监理工作联系单

工程名称：平邑中阳郑城 50 兆瓦太阳能光伏并网电站项目（一期工程）

编号：JXM6—007

事由：关于箱变基础浇筑存在的相关问题：

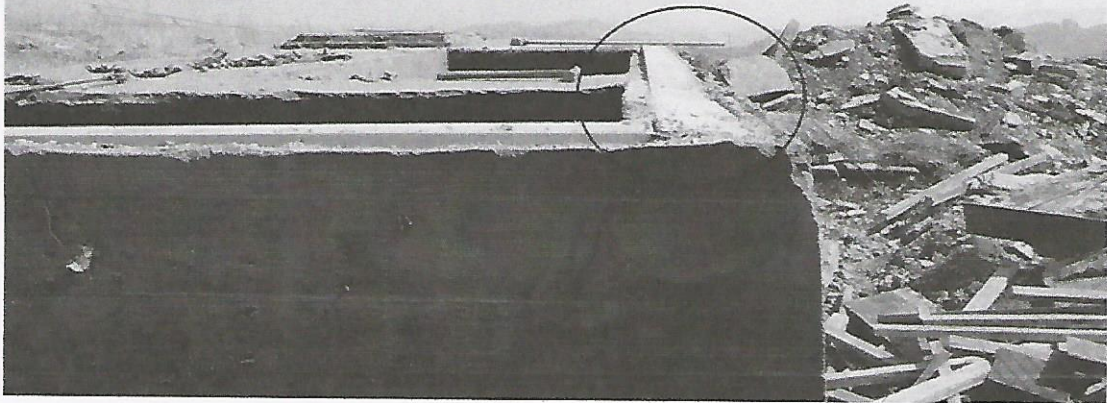
- 1 箱变基础顶板浇筑后没有进行收面磨平，表面粗糙，同时没有及时进行覆盖保护，造成基础顶板出现裂缝；
- 2 模板施工质量差，浇筑后箱变基础顶板高低不平，墙板明显倾斜；
- 3 箱变基础预埋槽钢放置明显倾斜；
- 4 箱变基础人孔挡檐浇筑成型很差；
- 5 箱变基础预埋管的位置、规格、数量和设计图纸不符。

箱变基础顶板波浪起伏
2018、3、24

箱变基础顶板没有收面磨平
2018、3、24

箱变基础预埋槽钢倾斜严重
2018、3、24

箱变基础预埋管位置、规格、数量错误
2018、3、24

在对光伏区 9 号箱变基础浇筑进行检查时，发现存在很多问题，整体浇筑质量很差，现将存在的问题进行总结，要求你项目部对存在的问题积极进行整改，并在以后的浇筑过程中严格控制，避免类似质量问题的发生。
